N° MAN.  
006050

# NOTE TECHNIQUE

**2 CV TOUS TYPES**

**N° 89-233 A**

A 98-67

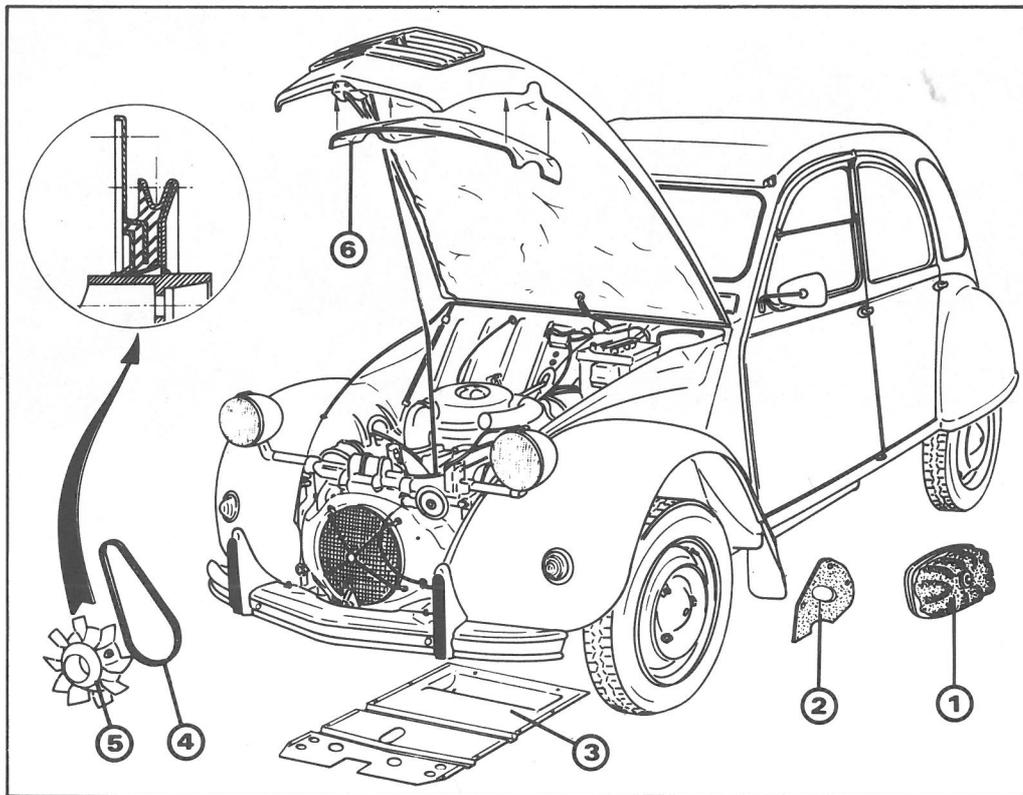
Suite à la réglementation CEE, le niveau sonore est réduit à 78 dB (au lieu de 80 dB) d'où les applications suivantes :

- 1 – Couvre-culasse revêtu d'insonorisant.
- 2 – Bavette de passage de roue.
- 3 – Tôle d'insonorisation fixée sur la plate-forme.
- 4 – Courroie d'alternateur (identique au moteur 652 cm<sup>3</sup>).
- 5 – Poulie de ventilateur équipée d'un moyen élastique en caoutchouc.  
*Le ventilateur est inchangé*
- 6 – Garniture insonorisante prolongeant la garniture existante.

La plate-forme est modifiée :

– Adjonction de dix trous pour la fixation de l'insonorisation et suppression de la tôle de ski sous le groupe moto-propulseur.

Une cale est rapportée sous le support moteur avant afin d'augmenter la garde avec l'insonorisant (3).

A 54-3

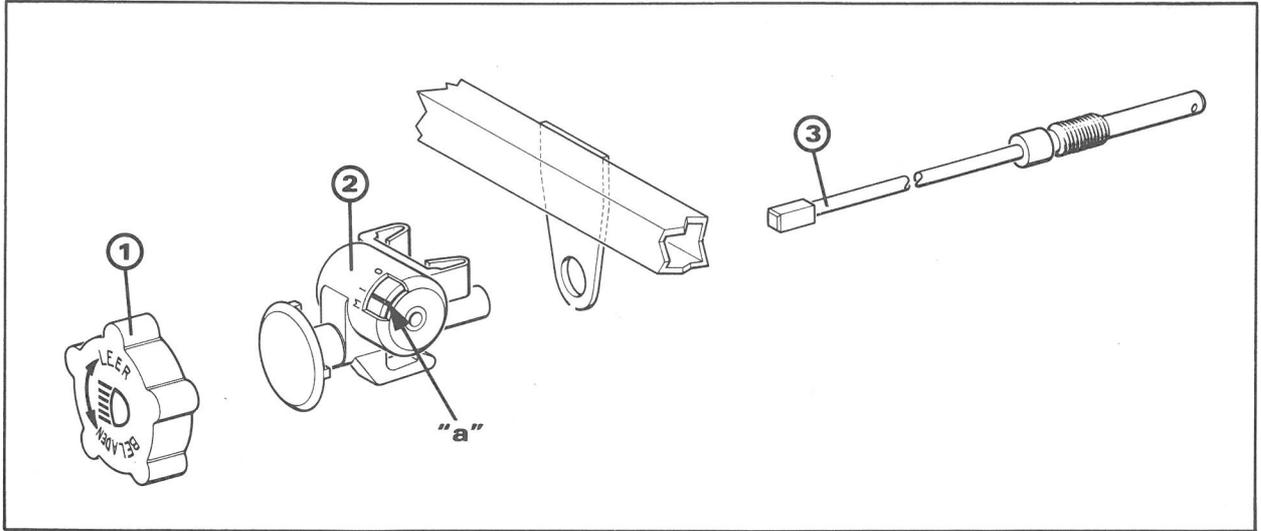
## COMMANDE DE REGLAGE DES PHARES (spéciale Allemagne)

Nouveau dispositif permettant au conducteur d'être informé sur la position du réglage des phares.

Le secteur "a" se déplace par l'intermédiaire d'une démultiplication (vis/pignon) lors de la rotation du bouton de commande.

- ① – Bouton de commande
- ② – Boîtier de démultiplication
- ③ – Tige de réglage spécifique : embout carré

A 51 146

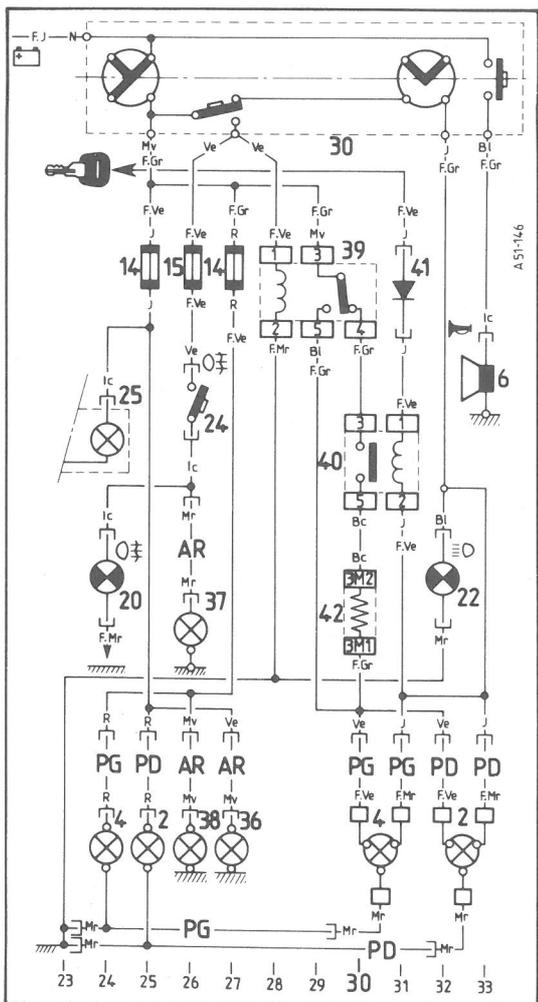
← Schéma complémentaire pour GRANDE-BRETAGNE :

Ces véhicules sont équipés du système DIM-DIP :  
 Lorsque l'on allume les lanternes et que le contact est établi, on obtient en plus l'éclairage atténué des feux de croisement. Cette atténuation est réalisée par le montage en série de la résistance repère 42.

A 43-54

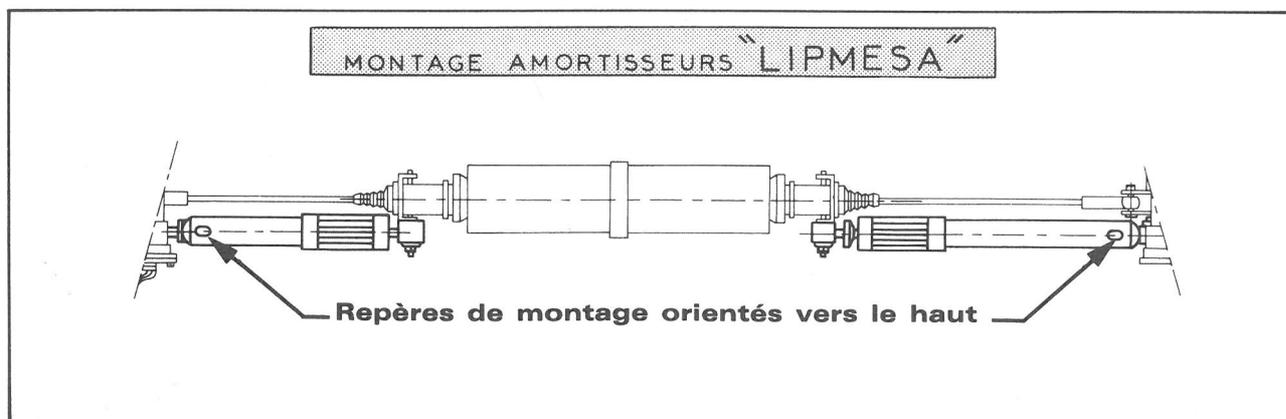
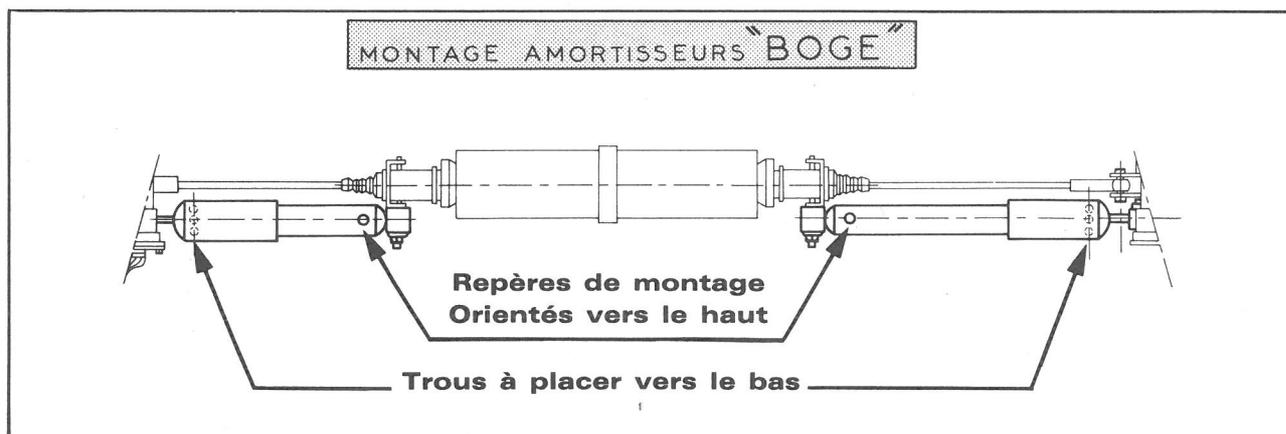
**CONSTATATION** : Dès l'échange des amortisseurs, ceux-ci **semblent défectueux**.

**DIAGNOSTIC** : **Sens de montage erroné.**

**REMEDE** : Reposer les amortisseurs en respectant **les sens de montage** (différents selon les Fournisseurs).  
Serrer les écrous de fixation des amortisseurs après avoir remis le véhicule sur ses roues.

NOTA : Il est nécessaire d'amorcer l'amortisseur avant son montage sur véhicule. Pour cela, le maintenir à l'étau en position véhicule et le manœuvrer lentement une dizaine de fois.

### Pivot avant et pivot arrière soudés :

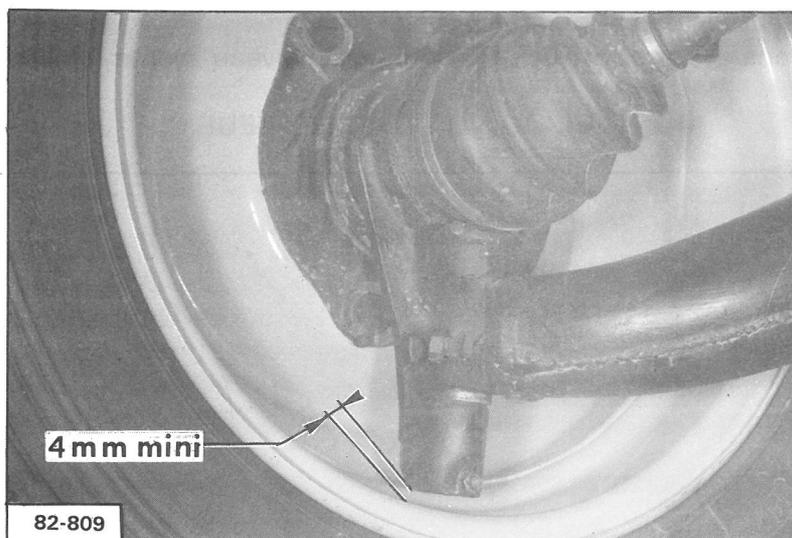
Partie inférieure retouchée, autorisant le montage optionnel des roues de 155 × 14.

#### IV- FREINAGE

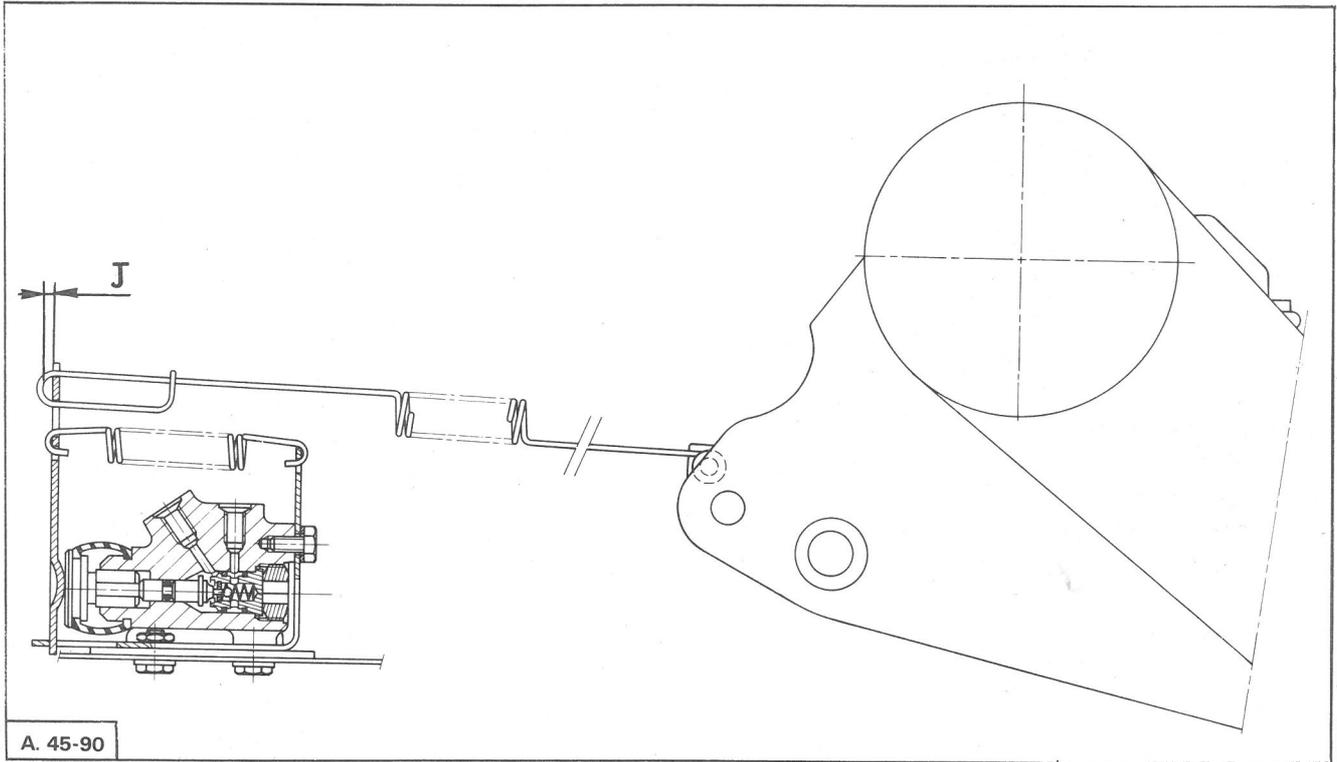
Montage d'un nouveau limiteur de pression, asservi à la charge ( Pression de coupure à vide : 25 bars ).

Suppression de l'indicateur de chute de pression.

### 1. CIRCUIT AVANT

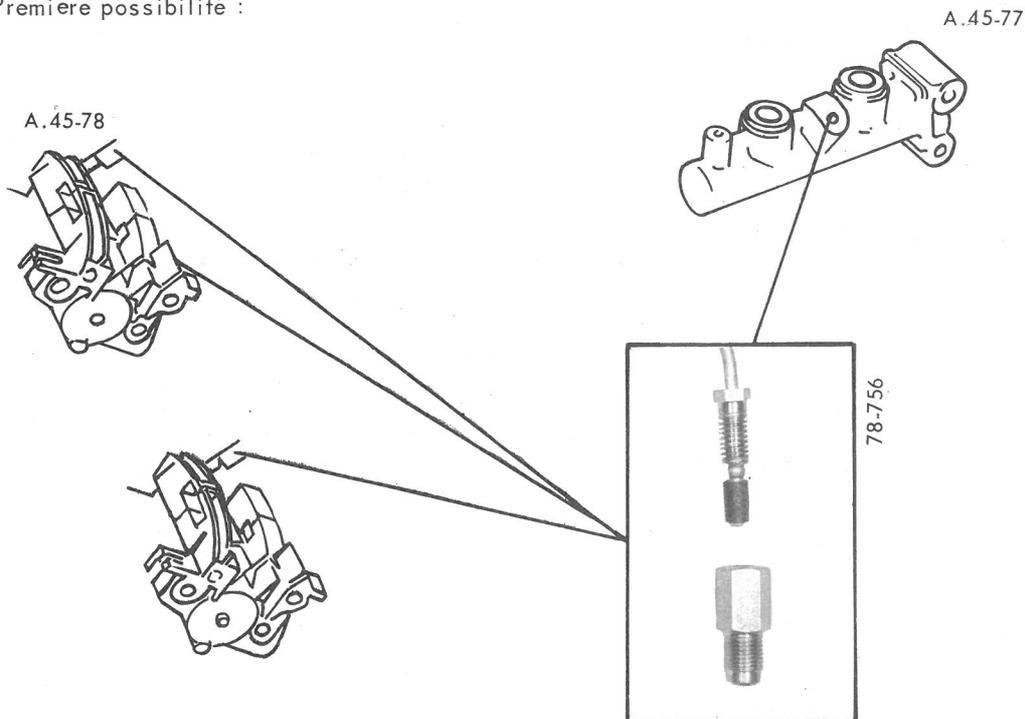
#### a) Première possibilité :

b) Deuxième possibilité :

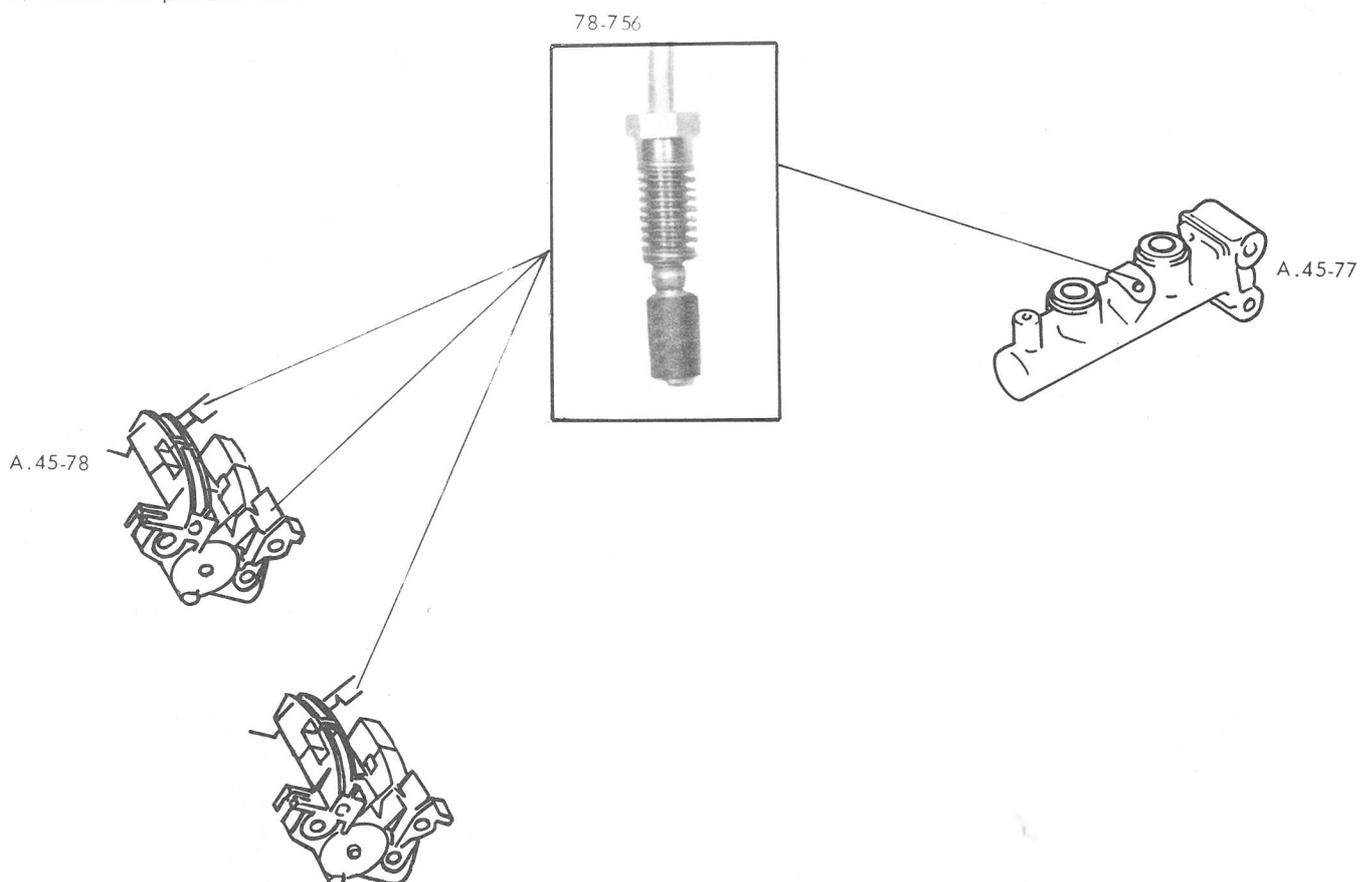
- Les tubes de frein et les logements de raccords sur les éléments hydrauliques sont modifiés : Dans ce cas, la liaison entre les nouveaux tubes de frein et les organes hydrauliques est DIRECTE. (L'ADAPTATEUR N'EST PAS UTILISE).

## 2. CIRCUIT ARRIERE

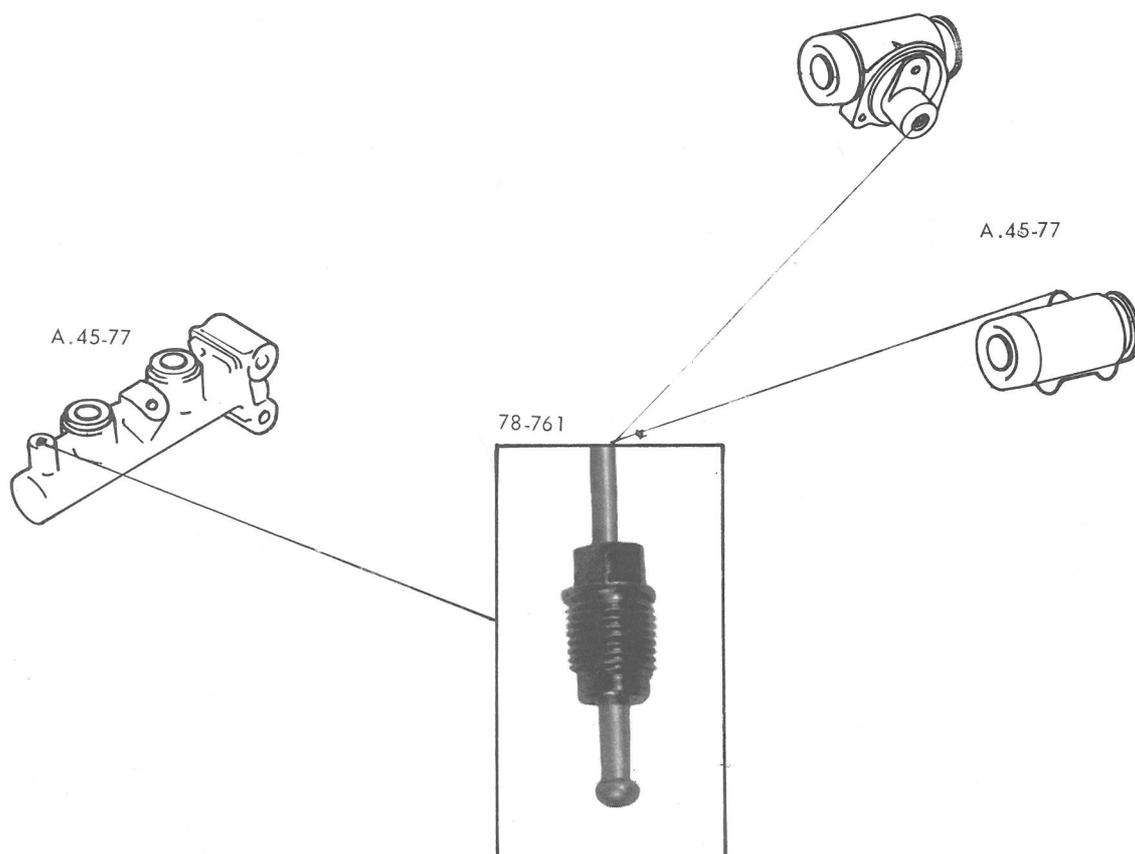
Le circuit arrière n'est pas modifié : les tubes de frein et les cylindres de roues sont maintenus en raccords de type ISO.

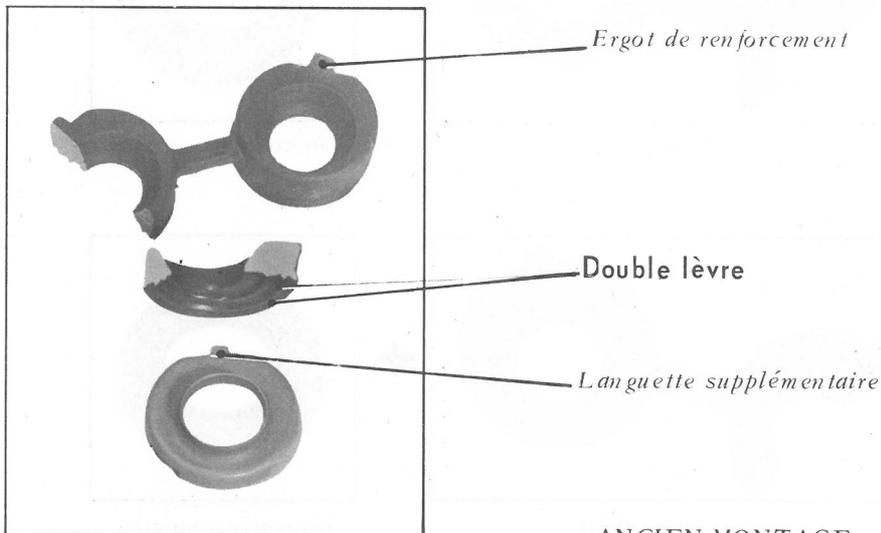
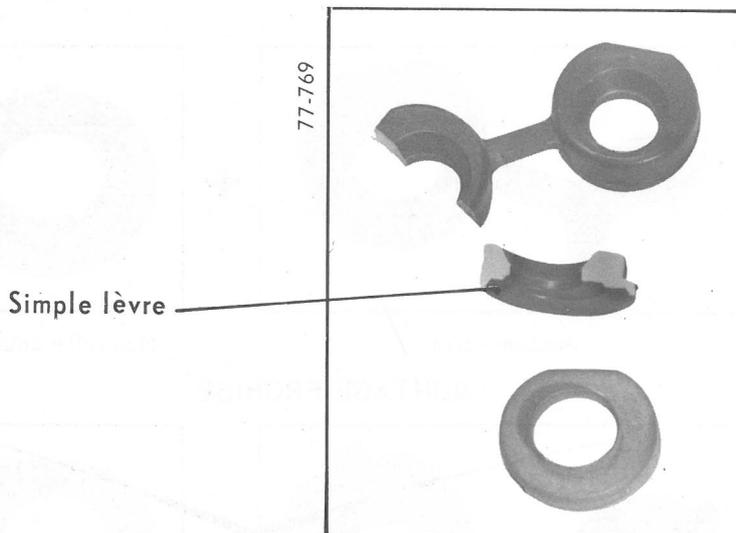
Depuis Décembre 1977, l'étanchéité des moteurs des véhicules A Tous Types est améliorée par le montage d'un joint de tube-enveloppe double lèvre.  
Cette modification a entraîné la création d'une coupelle adaptée à ce joint.

## NOUVEAU MONTAGE

## ANCIEN MONTAGE
